Projet de révision des zonages d'assainissement des eaux usées des communes de la Communauté de communes du Pays d'Ancenis

Enquête publique du 10 janvier au 27 janvier 2023

Procès verbal de synthèse des observations

*Figure 37 : Proposition de zonage d'assainissement _ Pannecé*

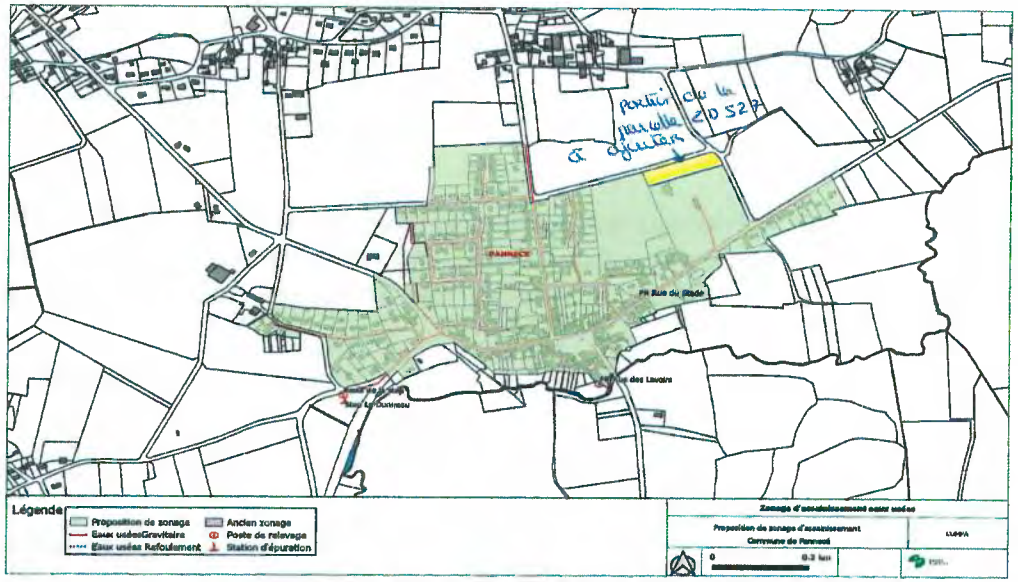
Réponse de la COMPA	
2- Contribution concernant la correction du plan de zonage la commune de Pannecé.		
Obs n° 6	**Commune de Pannecé** Jean-Michel CLAUDE Maire de Pannecé	A l'examen de la carte de zonage d'assainissement de la commune de Pannecé, le Maire de Pannecé, au nom de cette commune, souhaite que la totalité de la parcelle ZD 527 soit intégrée dans le projet du nouveau zonage, conformément au plan joint.

Commentaire du commissaire enquêteur	Cette parcelle, cadastrée ZD 527, est classée au PLU de Pannecé, pour partie en zone 2AU et pour partie, celle visée par la demande de la commune, en zone UL. Je note que la partition inscrite au plan de zonage AEU du dossier d'enquête ne figure pas sur le Cadastre qui est en ligne. Le raccordement envisagé impliquera, probablement, un branchement sur la conduite desservant la parcelle voisine ZD 365 (classée en zone UL), sous réserve de la compatibilité du calibrage de cette conduite avec les volumes provenant de la parcelle.
	Réponse de la COMPA	
3 – Contributions concernant la commune du Cellier.		
Obs n°7 Registre numérique 16/01/23	**M Jonathan GEVAERT** 6 rue des Mazères 44850 Le Cellier	Monsieur Gevaert signale une anomalie de raccordement sur un parking de la place de l'église au Cellier (non respect des réseaux séparatifs EU et eaux pluviales). En outre, pour ce même raccordement, il relève une erreur sur le plan du réseau local par rapport à la réalité (pas de conduite EU sur sa parcelle).

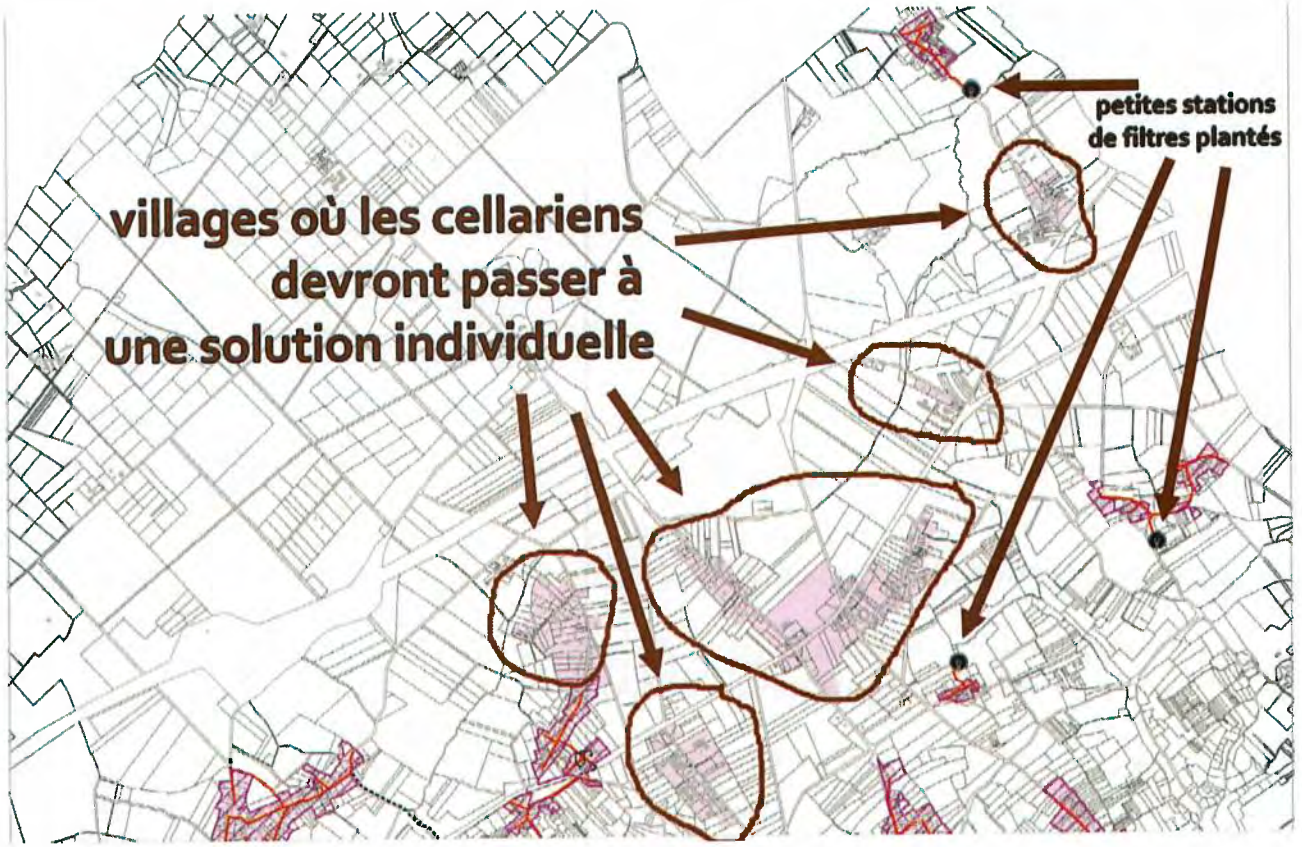
Obs n° 9 Registre numérique *23/01/23*	**M Jean-François TREHOREL** 34 rue des Mazères 44850 LE CELLIER	Dans une contribution détaillée, M Tréhorel décrit une situation préoccupante de l'assainissement de la commune du Cellier et exprime son opposition au plan de zonage présenté. Globalement, il ressort de cette contribution, que le principe de raccordement à la STEP de Mazere de certains villages ou hameaux de la commune doit être réexaminé. Ceci en raison, notamment, - de la topographie particulière de cette commune située en bords de Loire ; - de la dispersion des villages par rapport au bourg (*longues canalisations*); - des raccordements passés qui n'ont pas donné satisfaction (*fuites de conduites, complexité du fait des pompes de relevage, nombreuses interventions du gestionnaire de réseau*) ; - de la proximité d'une part d'une zone Natura 2000 et, d'autre part du périmètre de protection de la prise d'eau potable de Mauves. De ces contraintes, il en aurait été tenu compte dans un zonage élaboré en 2012-2013 par le conseil conseil municipal. Puis M Tréhorel poursuit en présentant les avantages des stations filtres plantées de roseaux dont l'installation et l'entretien sont moins coûteux qu'une STEP classique et, selon le contexte, l'utilité de maintenir un assainissement individuel. Enfin, il note que le dossier présenté ne traite pas du réseau séparatif eaux usées/eaux pluviales du bourg. Celui-ci aurait été défaillant, dès l'origine, à la mise en fonction de la STEP. Ci-après un plan qui complète les propositions de M Tréhorel:

Figure 37 : Proposition de zonage d'assainissement _ Pannecé

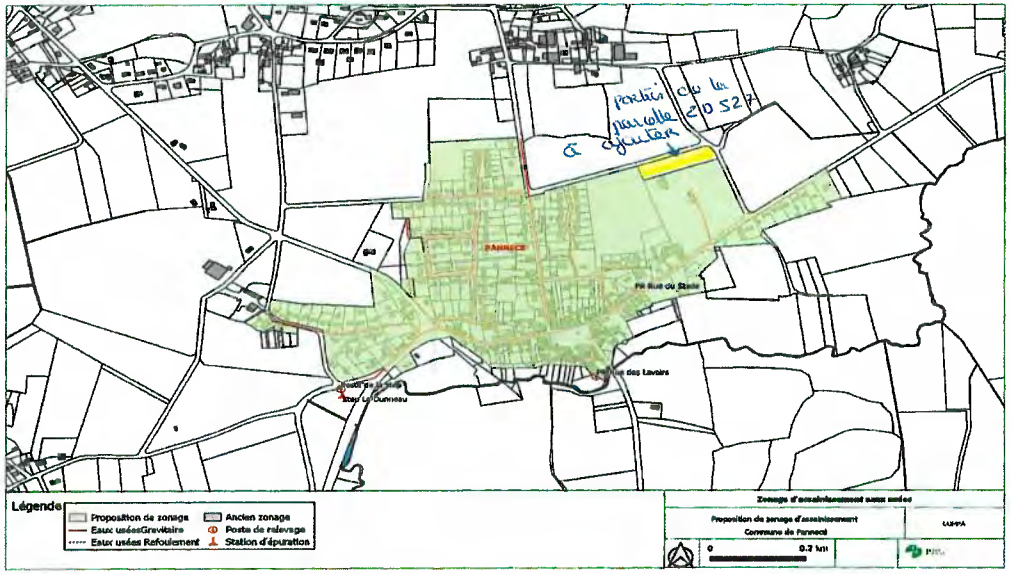
2- Contribution concernant la correction du plan de zonage la commune de Pannecé.		
Obs n° 6	**Commune de Pannecé** Jean-Michel CLAUDE Maire de Pannecé	A l'examen de la carte de zonage d'assainissement de la commune de Pannecé, le Maire de Pannecé, au nom de cette commune, souhaite que la totalité de la parcelle ZD 527 soit intégrée dans le projet du nouveau zonage, conformément au plan joint.

Commentaire du commissaire enquêteur	Cette parcelle, cadastrée ZD 527, est classée au PLU de Pannecé, pour partie en zone 2AU et pour partie, celle visée par la demande de la commune, en zone UL. Je note que la partition inscrite au plan de zonage AEU du dossier d'enquête ne figure pas sur le Cadastre qui est en ligne. Le raccordement envisagé impliquera, probablement, un branchement sur la conduite desservant la parcelle voisine ZD 365 (classée en zone UL), sous réserve de la compatibilité du calibrage de cette conduite avec les volumes provenant de la parcelle.

Réponse de la COMPA	Considérant le classement en zone Ul et la possibilité à terme d'un raccordement par un branchement long dans la limite permise par le règlement du service assainissement collectif, il sera proposé au conseil communautaire l'intégration de cette parcelle en zone « Assainissement Collectif ».
3 – Contributions concernant la commune du Cellier.		
Obs n°7 Registre numérique *16/01/23*	**M Jonathan GEVAERT** 6 rue des Mazères 44850 Le Cellier	Monsieur Gevaert signale une anomalie de raccordement sur un parking de la place de l'église au Cellier (non respect des réseaux séparatifs EU et eaux pluviales). En outre, pour ce même raccordement, il relève une erreur sur le plan du réseau local par rapport à la réalité (pas de conduite EU sur sa parcelle).
	Réponse de la COMPA	L'information apportée n'entre pas dans le cadre de la révision des zonages d'assainissement des eaux usées. Toutefois, le réseaux d'eaux usées étant de type séparatif sur la commune du Cellier, la COMPA mènera les investigations nécessaires pour vérifier s'il y a un rejet d'eaux pluviales dans le réseau d'eaux usées et demandera une mise en conformité du rejet à la commune du Cellier le cas échéant.

petites stations
de filtres plantés
villages où les cellariens
devront passer à
une solution individuelle

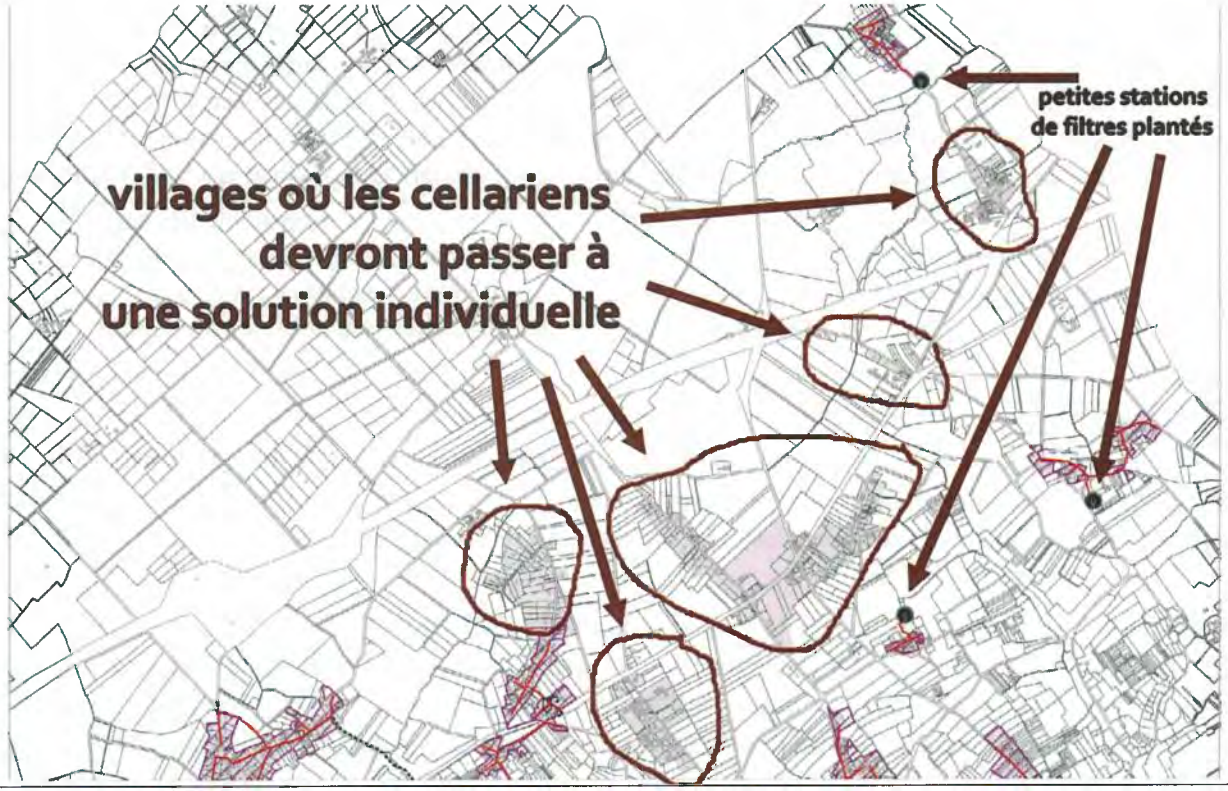
Obs n° 9 Registre numérique *23/01/23*	**M Jean-François TREHOREL** 34 rue des Mazères 44850 LE CELLIER	Dans une contribution détaillée, M Tréhorel décrit une situation préoccupante de l'assainissement de la commune du Cellier et exprime son opposition au plan de zonage présenté. Globalement, il ressort de cette contribution, que le principe de raccordement à la STEP de Mazere de certains villages ou hameaux de la commune doit être réexaminé. Ceci en raison, notamment, - de la topographie particulière de cette commune située en bords de Loire ; - de la dispersion des villages par rapport au bourg (*longues canalisations*); - des raccordements passés qui n'ont pas donné satisfaction (*fuites de conduites, complexité du fait des pompes de relevage, nombreuses interventions du gestionnaire de réseau*) ; - de la proximité d'une part d'une zone Natura 2000 et, d'autre part du périmètre de protection de la prise d'eau potable de Mauves. De ces contraintes, il en aurait été tenu compte dans un zonage élaboré en 2012-2013 par le conseil conseil municipal. Puis M Tréhorel poursuit en présentant les avantages des stations filtres plantées de roseaux dont l'installation et l'entretien sont moins coûteux qu'une STEP classique et, selon le contexte, l'utilité de maintenir un assainissement individuel. Enfin, il note que le dossier présenté ne traite pas du réseau séparatif eaux usées/eaux pluviales du bourg. Celui-ci aurait été défaillant, dès l'origine, à la mise en fonction de la STEP. Ci-après un plan qui complète les propositions de M Tréhorel:

Réponse de la COMPA	Sur la question de la mise en place de stations de traitement de type « filtres plantés de roseaux » pour assainir ces hameaux, ces systèmes relativement rustiques sont régulièrement étudiés par la COMPA lors d'études préalables au renouvellement de petites stations d'épuration. Il apparait que ces filières ne permettent pas (ou très difficilement) d'atteindre les normes de rejets actuelles pour un certain nombre de paramètres physico-chimiques. Ces normes sont en effet plus exigeantes, notamment depuis l'arrêté du 21 juillet 2015 modifié par l'arrêté du 31 juillet 2020, relatif aux systèmes d'assainissement collectif et aux installations d'assainissement non collectif à l'exception des installations d'assainissement non collectif recevant une charge brute de pollution organique inférieure ou égale à 1,2 kg/j de DBO5, postérieur aux choix faits par la commune du Cellier en matière d'assainissement en 2013. Dans ces hameaux, les filtres plantés de roseaux ne peuvent donc plus être considérés comme l'unique solution d'épuration des eaux usées au vu de la large gamme de solutions d'assainissement non collectif existantes (qui se sont développées depuis 15 ans) et de la taille des parcelles considérées. Pour ces mêmes raisons, la COMPA a privilégié d'étudier la possibilité de raccorder certains secteurs tels que « Les Funeries/ Launay », « Bel-air » et « Beau soleil » au bassin de collecte de la station principale des « Mazères » (Bourg), plutôt que d'étudier la mise en place d'une filière qui ne semble plus adaptée aux exigences réglementaires. Au vu des résultats de ces études de raccordement, il a été décidé de passer ces secteurs en zone d'assainissement non collectif. De plus, des travaux de mise en séparatif des réseaux ne sont pas nécessaires, vu que tous les réseaux sont déjà séparatifs, aussi les efforts du service porteront donc plutôt sur la recherche des apports en eaux parasites de temps de pluie, aussi bien en domaine public que privé (mauvais raccordements). Enfin, le zonage a été élaboré en parallèle de la réalisation du schéma directeur d'assainissement qui prévoit de répondre aux problématiques évoquées : - Suppression à terme des réseaux d'assainissement dans les coulées vertes ; - Travaux visant à réduire les apports d'eaux claires parasites permanentes (infiltrations d'eaux de nappe) ; - Opérations de contrôles visant à réduire les apports d'eaux claires parasites météoriques (eaux pluviales dans les eaux usées).
